# Vysvětlení zadávací dokumentace č. 2

**Název:** MUNI BioPharma Hub – Dodávka interiérového vybavení

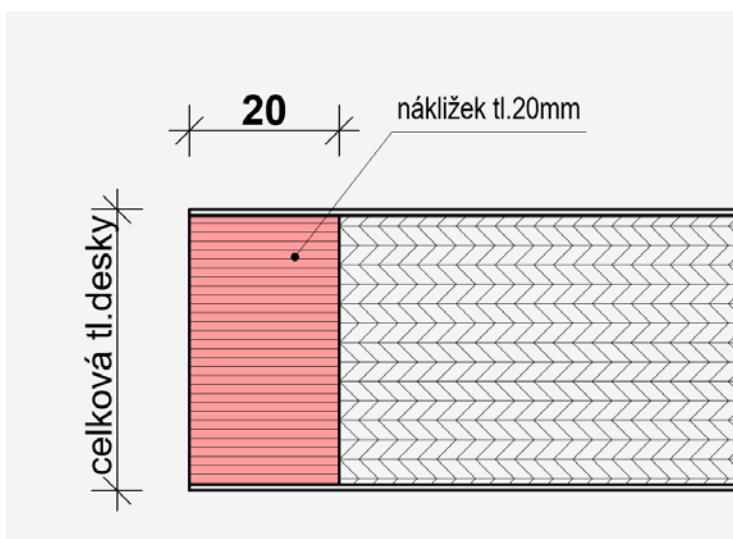
U skříní typ UP3 je v popise uvedeno korpus, police, půda laminovaná deska v provedení barva bílá, avšak ve výkresové části jsou korpusy spodních skříněk v provedení dub. Co tedy platí?

- a) Lavice LA2 – je požadováno provedení dle Standardů interiérového vybavení, tedy HPL s masivním náklížkem + LTD.
- b) Skříně typu UP3 – korpusy spodních skříněk jsou uvažovány v provedení LTD v dřevodekoru dub dle Výkresové části Standardů interiérového vybavení.
- c) Materiál DTD – tl. 20mm byla v této situaci uvažována jako „mocnost“ náklížku, resp. hloubka viz nákras níže. Jedná se o namáhané hrany mobiliáře, a proto zde Zadavatel nepřipouští náhradu pouze dýhou o běžné tloušťce 2mm.
